# DE LINDEN

AANPASSING PARK  
VERVANGEN BAAN 5 DOOR 3 PADELBANEN

PARK - INDELING MET NIEUWE PADELBANEN

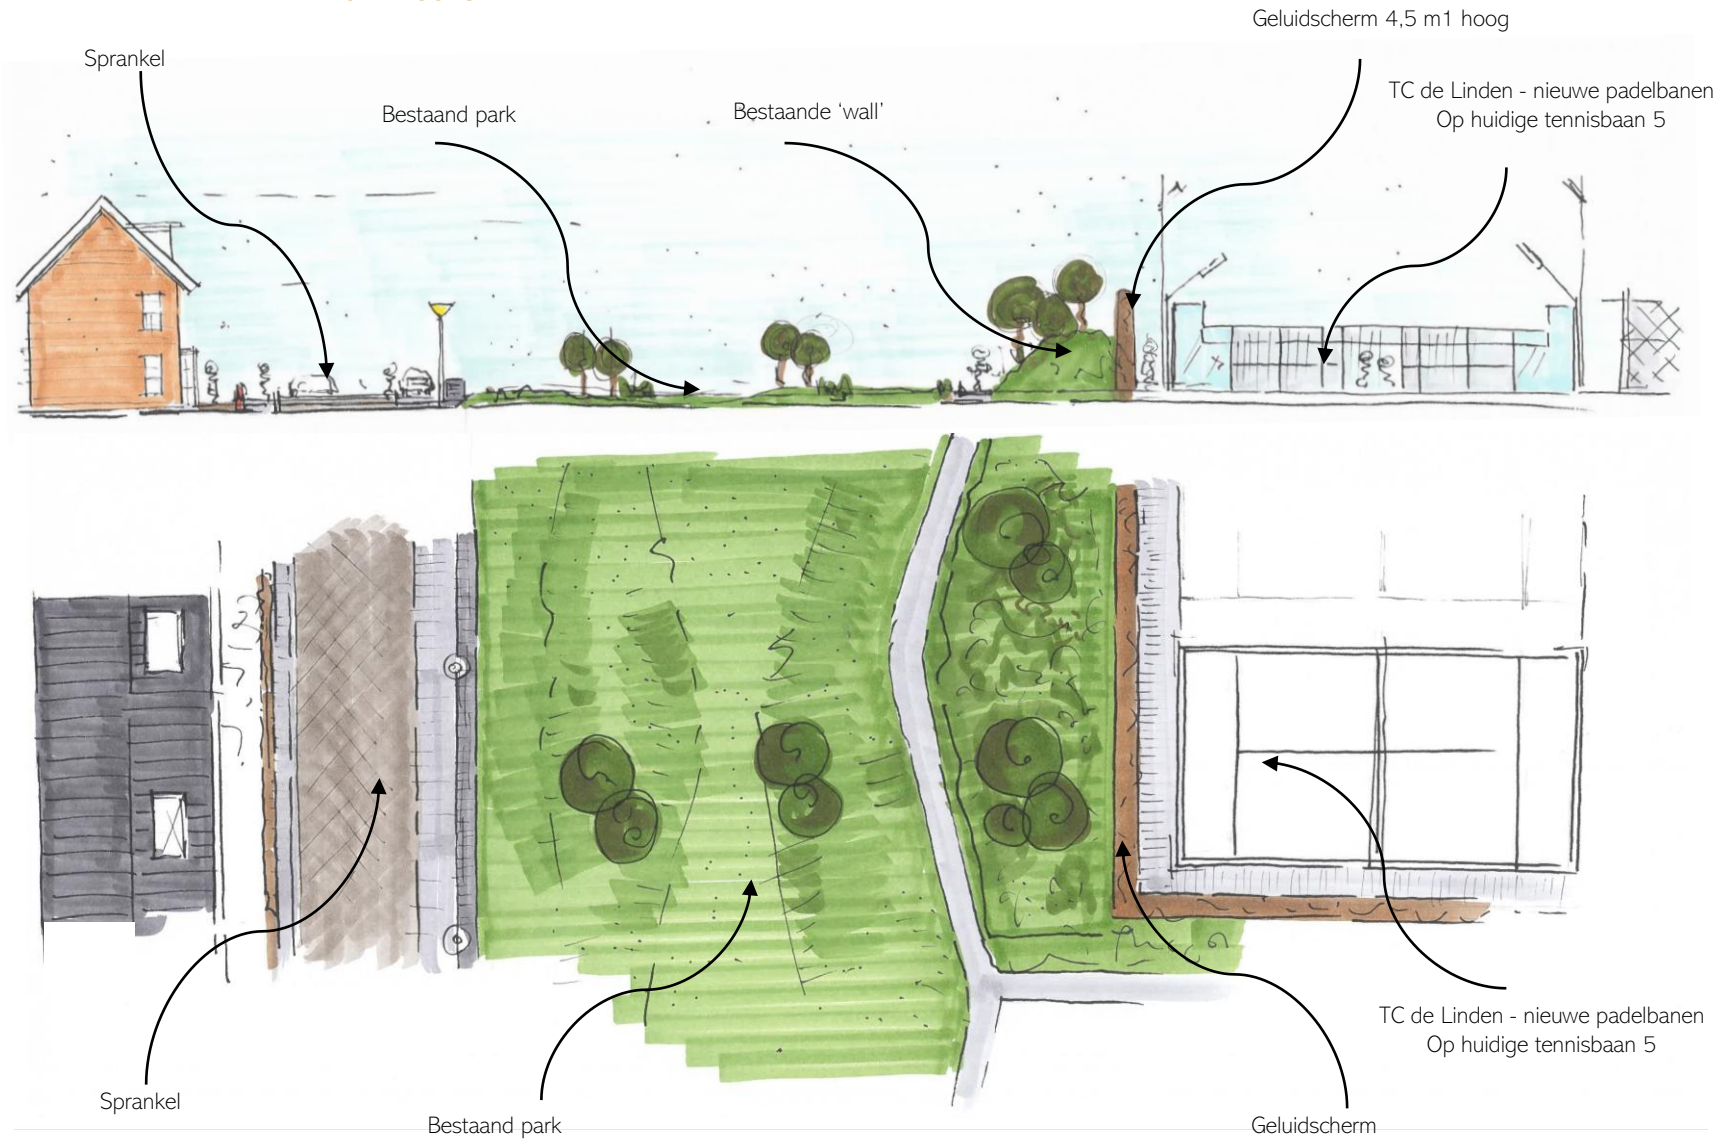
### **Wens voor veel groen rondom de padelbanen;**

- a. Overlast van het padel spelen;
- b. Overlast van stemgeluid tijdens het padel spelen
- c. Overlast van parkeren (bijvoorbeeld bij toernooien);
- d. Overlast van verlichting.

Daaraan zal de vereniging voldoen zoals uit de getoonde schetsen al is gebleken. De definitieve groeninvulling zal zo veel mogelijk in lijn met de getoonde schetsen worden aangebracht. Ook blijft de aardewal met groenvoorzieningen intact.

Wat betreft a: die overlast zal er niet zijn gelet op de akoestische voorzieningen. De vereniging zal niet bezuinigen op het aantal meters akoestische voorzieningen.

Wat betreft d: de verlichting van padelbanen staat minder hoog dan van tennisbanen. De lichtbundels zijn bovendien meer op de baan gericht dan bij tennisbanen. Ten opzichte van de huidige situatie op tennisbaan 5 zal dus een verbetering optreden.
